Keuringsverslag van een elektrische laagspanning- en zeer lage spanningsinstallatie

NIET CONFORM

Straatnaam Ninoofsesteenweg
Huisnummer 611
Busnummer
Postcode 1701
Gemeente Itterbeek
Land België

Controlebezoek van een huishoudelijke installatie volgens (KB 08/09/2019) - AREI Boek 1- 6.5. en 4.2.4.3.

Afbeelding schakel- en verdeelbord:

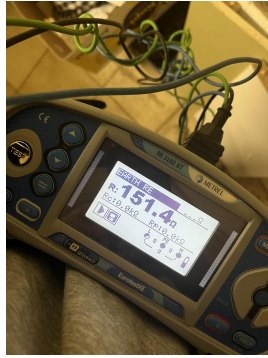
- 15.03 Het verdeelbord is niet makkelijk toegankelijk. (Boek 1 Onderafdeling 5.3.5.1.C.)
- 15.10 De genaakbare, naakte onder spanning staande delen zijn onvoldoende afgeschermd. (Boek 1 Afdeling 5.1.4. en 4.2.2.3.)

- 17.01 De smeltzekeringhouders of houders van kleine vermogensschakelaars met pennen met een sectie kleiner dan 10mm² zijn niet voorzien van kalibreerelementen. (Boek 1 Onderafdeling 5.3.5.5.A.)

- 18.21 Kabeldoorvoeren uit te voeren met wartels of gelijkwaardig bescherming. (Boek 1 Onderafdeling 5.2.6.1.)
- 19.07 Niet alle contactdozen op LS zijn kinderveilig conform NBN C 61-112-1:2017. (Boek 1 Onderafdeling 1.4.2.3. en 5.3.5.2.)

I9.13 Elektrisch materieel zonder bodem mag niet rechtstreeks op brandbaar materiaal geplaatst worden. (Boek 1 Onderafdeling 5.1.1.2.)
